原 発 本 第 174 号

九州電力株式会社

玄海原子力発電所原子炉施設保安規定変更認可申請について

玄海原子力発電所原子炉施設保安規定
変更前後比較表

別図1

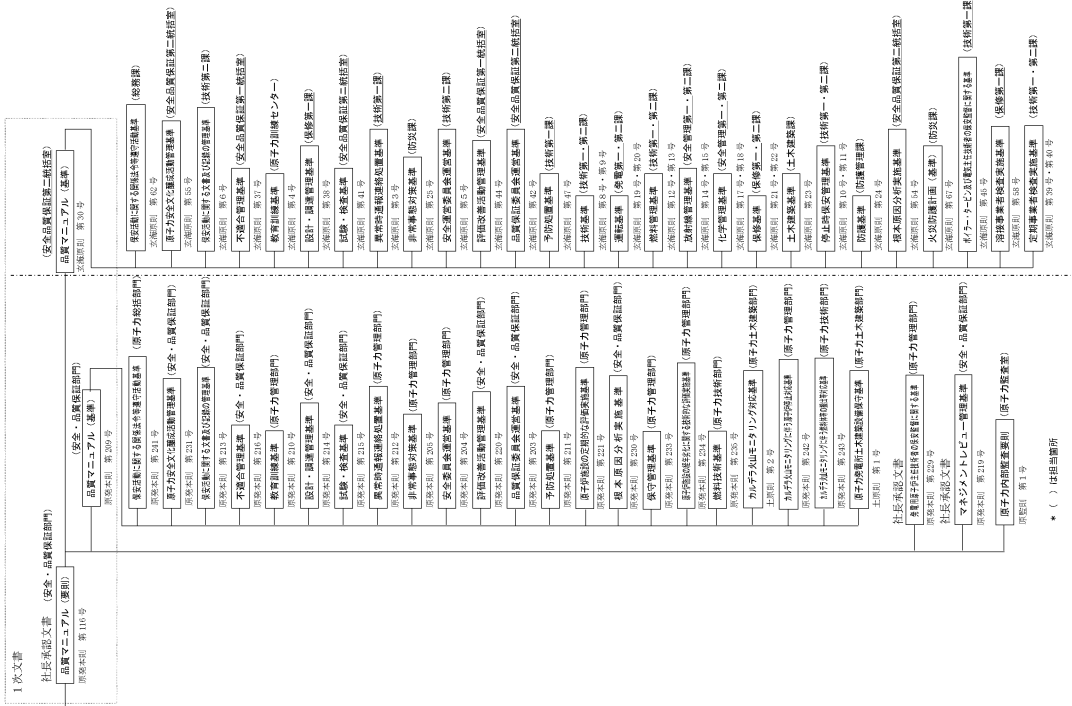
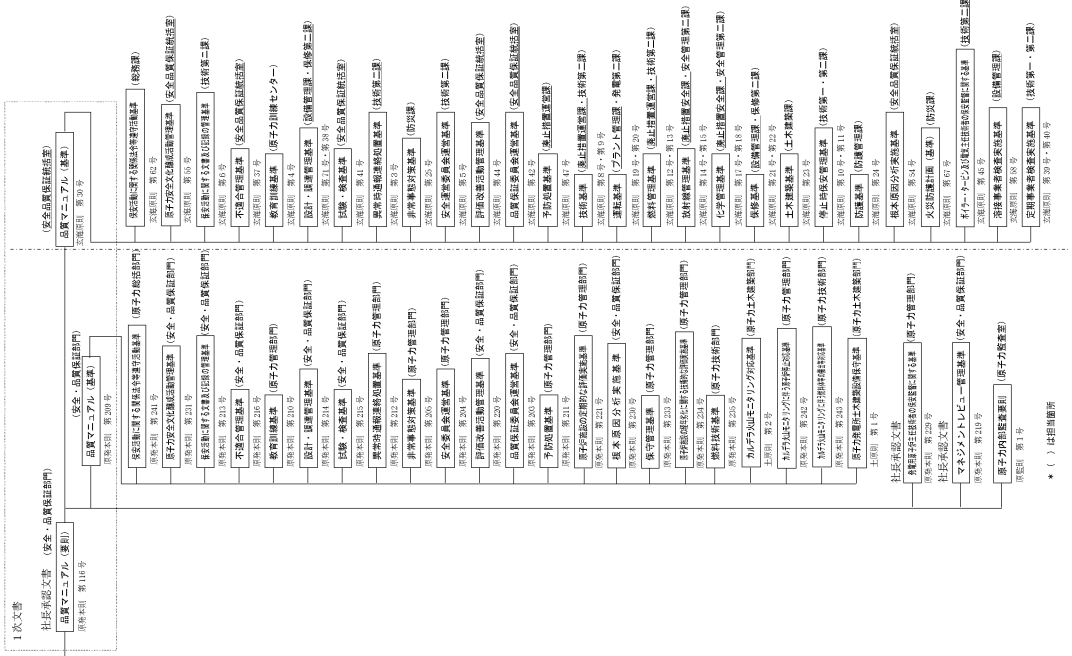
・1号炉及び2号炉廃止措置に係る組織体制の見直しに伴う変更
(停止時保安管理基準、定期事業者検査実施基準の担当箇所変更は、2019年9月27日付原発本第100号にて実施)

図 119-1 原子力防災組織

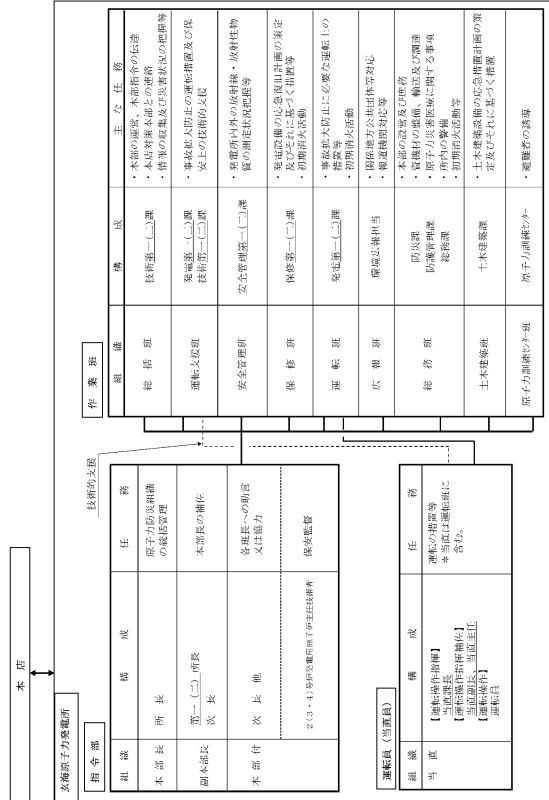
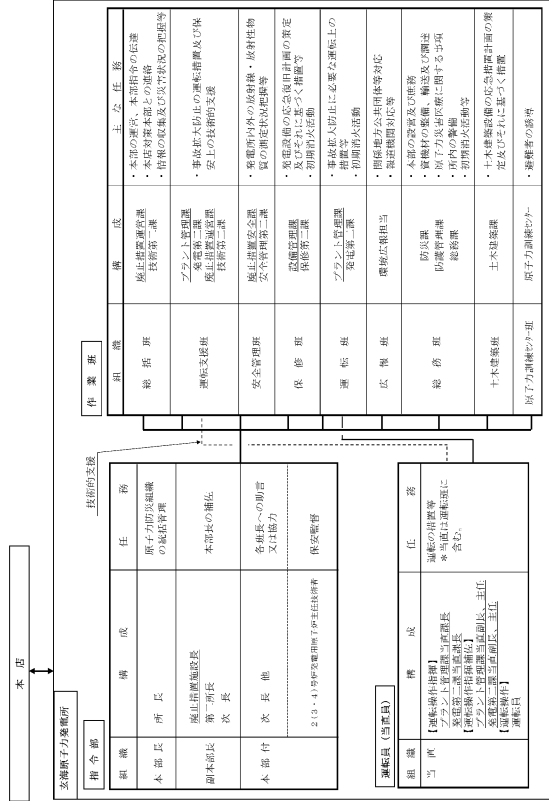
- 1号炉及び2号炉廃止措置に係る組織体制の見直しに伴う変更

別図1

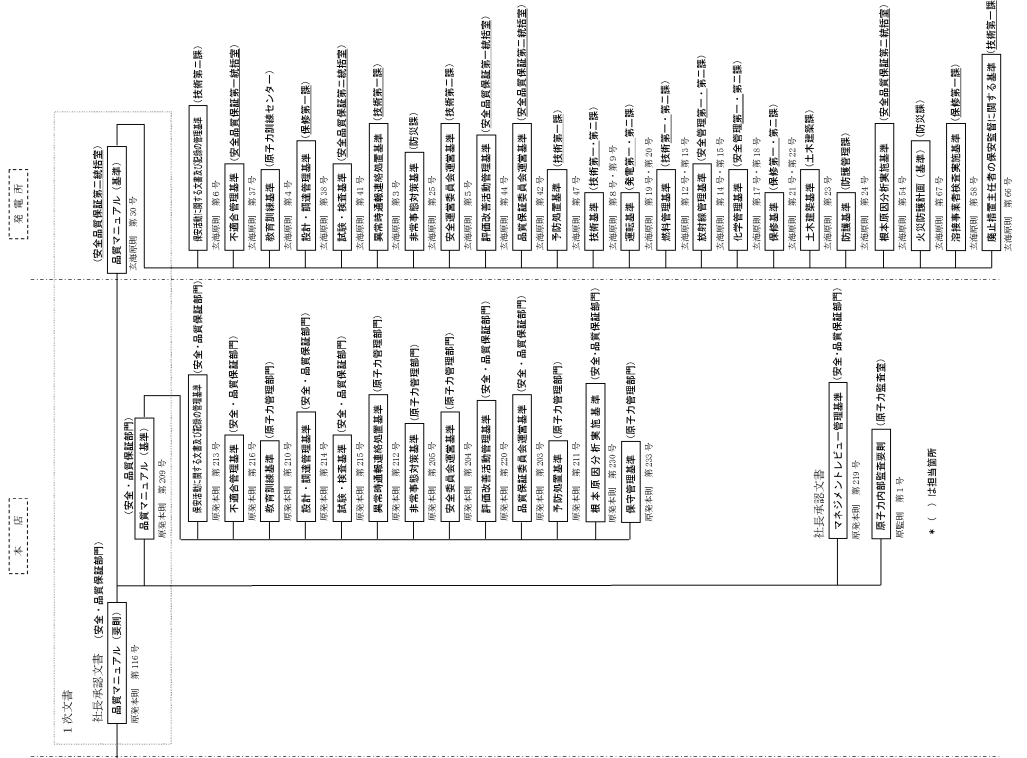
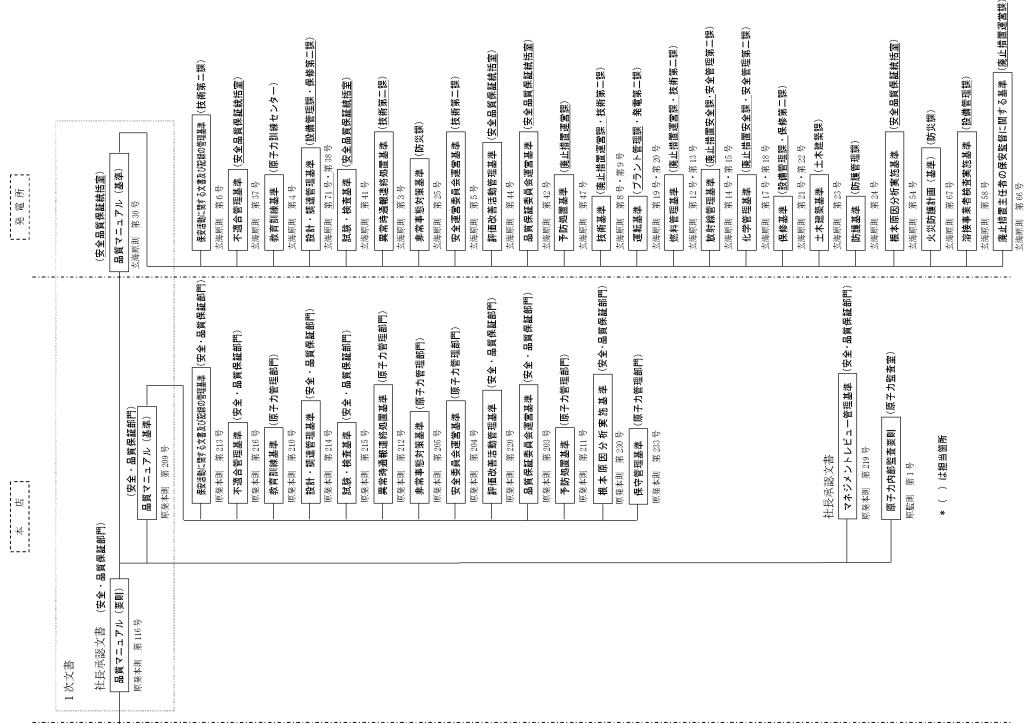
- 1号炉及び2号炉廃止措置に係る組織体制の見直しに伴う変更
